DODATEČNÉ INFORMACE XV.

v souladu s ustanovením § 49 odst. 1 zákona č. 137/2006 Sb., o veřejných zakázkách, ve znění pozdějších předpisů (dále jen „ZVZ“), byly zástupci zadavatele doručeny žádosti o dodatečné informace k zadávacím podmínkám veřejné zakázky s názvem „ČZU – Mezifakultní centrum environmentálních věd – 2. část“, ev. č. veřejné zakázky: 482946, zadávané zadavatelem **Česká zemědělská univerzita v Praze**, se sídlem Kamýcká 129, PSČ 165 21, Praha 6 - Suchbátka, IČ: 604 60 709 (dále jen „Zadavatel“).

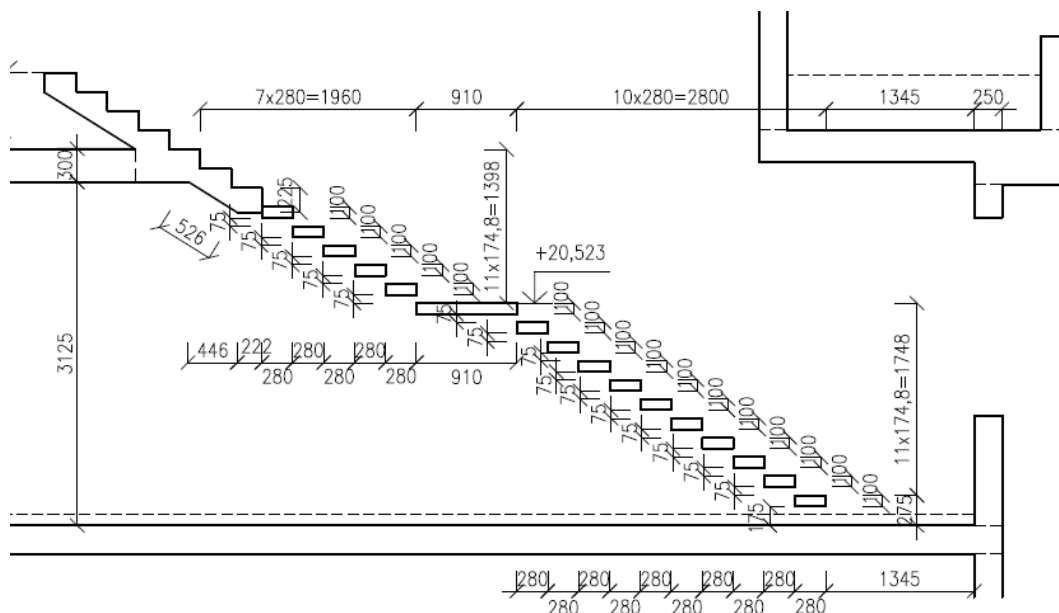
„F 1.1.1. v.č.108 upozorňujeme zadavatele na nesrovnalost v počtu schodů schodiště z 6. NP do 7.NP a povrchové úpravě schodů. Schodiště má dle výkresu celkem 23 schodů, dle VV pol.695 je pouze 7 schodů s povrchem F7 , povrch ostatních schodů není uveden.

Žádáme zadavatele o doplnění povrchu zbývajících schodů do výkazu výměr.“

Výměra 7-mi stupňů ve výkazu výměr je správná. Důvod je patrný z řezu. U ostatních stupňů bude použit broušený beton.
